Dotyczy zamówienia publicznego: Budowa szkoły w Kazimierzu Dolnym

Zamawiający informuje o zmianie treści ogłoszenia, które w dniu 18.07.2014r. przekazano Urzędowi Publikacji Unii Europejskiej i o zamieszczeniu tej zmiany na stronie internetowej zamawiającego.

**Zamawiający wyjaśnia:**

PROJEKT ORGANIZACJI RUCHU DLA MIASTA KAZIMIERZ DOLNY  
(WPROWADZENIE STREFY OGRANICZONEGO POSTOJU)

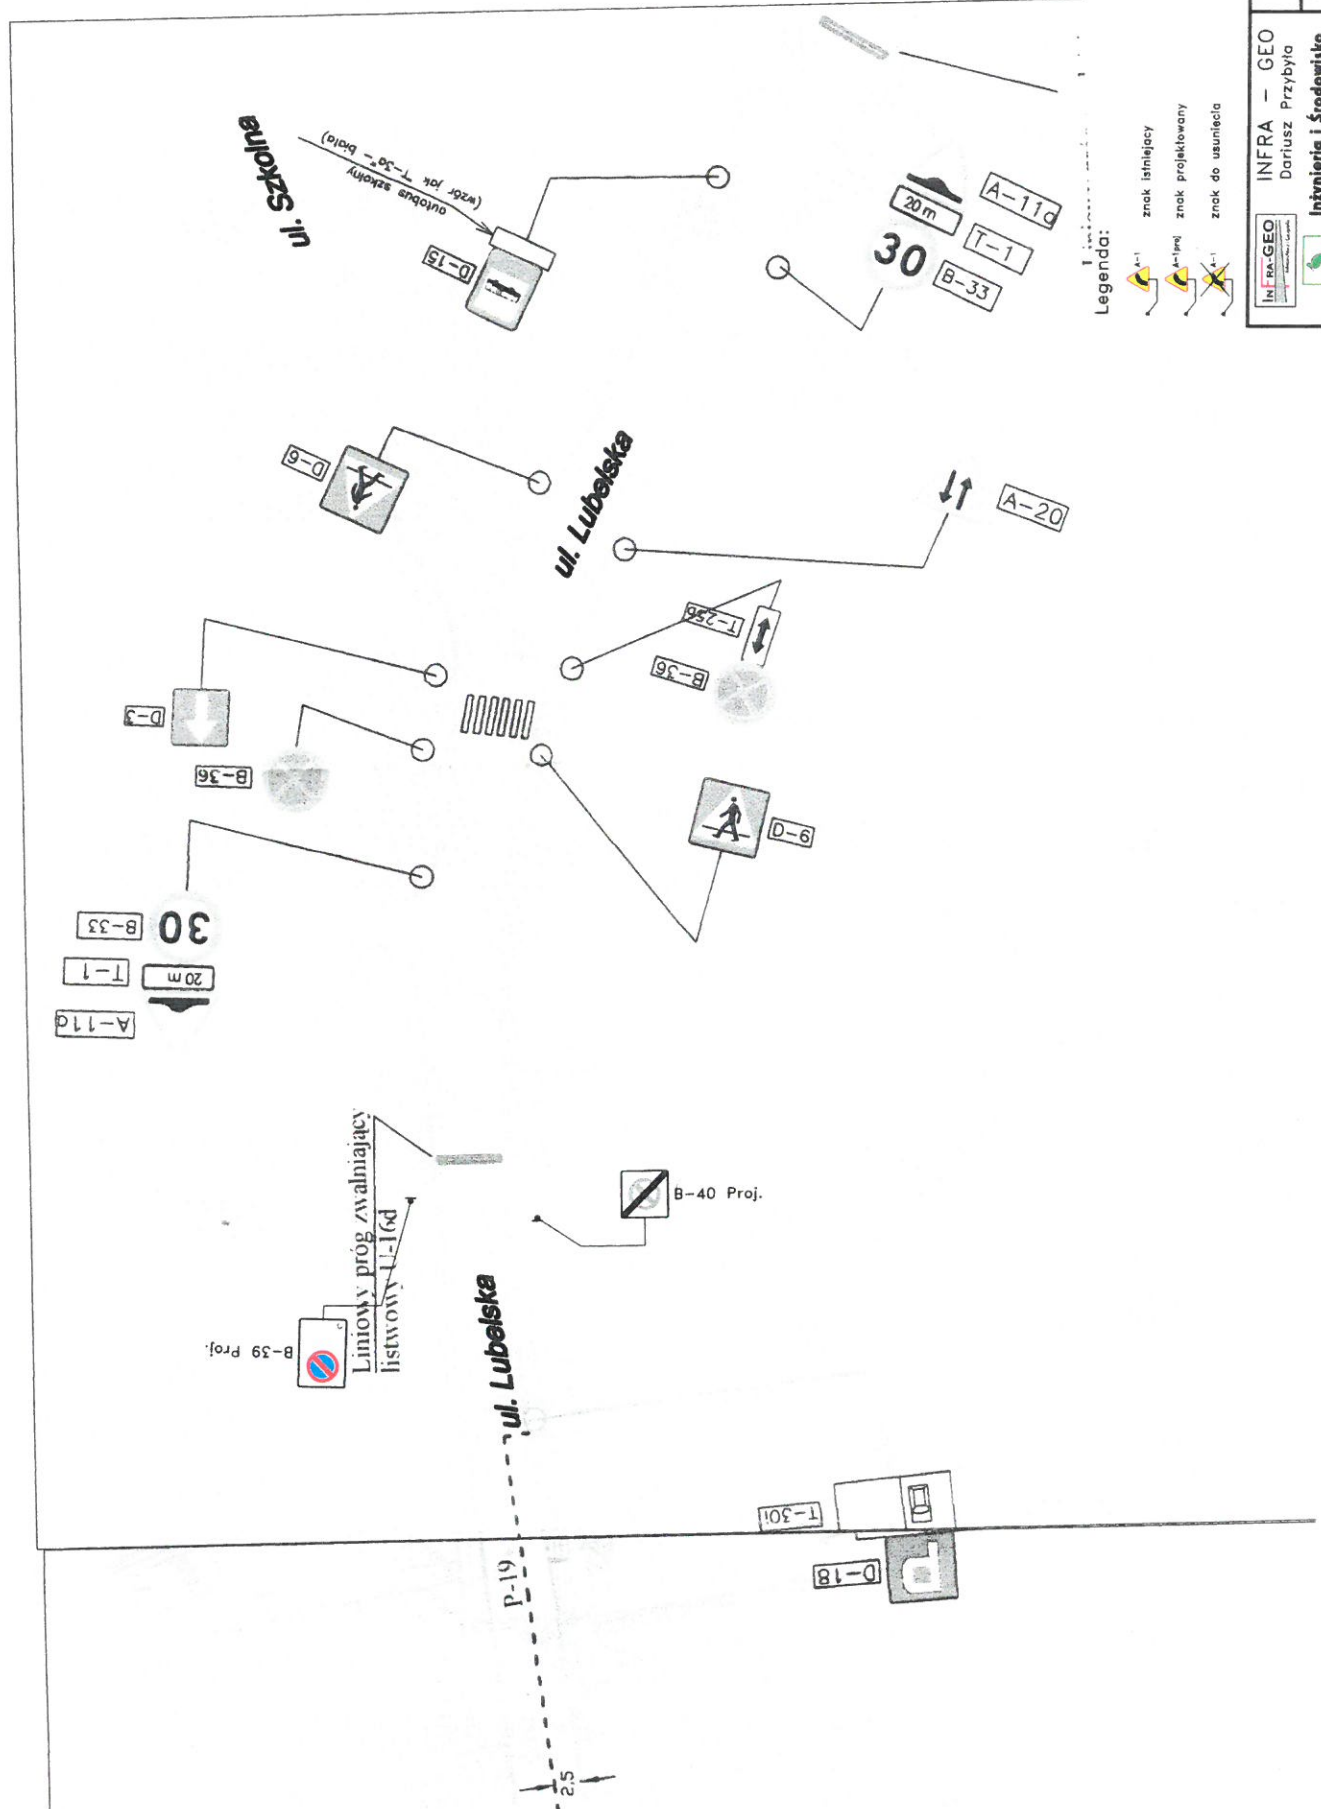
Pytanie nr 15. Prosimy o dołączenie stałego projektu organizacji ruchu w pobliżu planowanej budowy.

Odp. W załączeniu plan oznakowania.

W załączeniu Plan oznakowania.
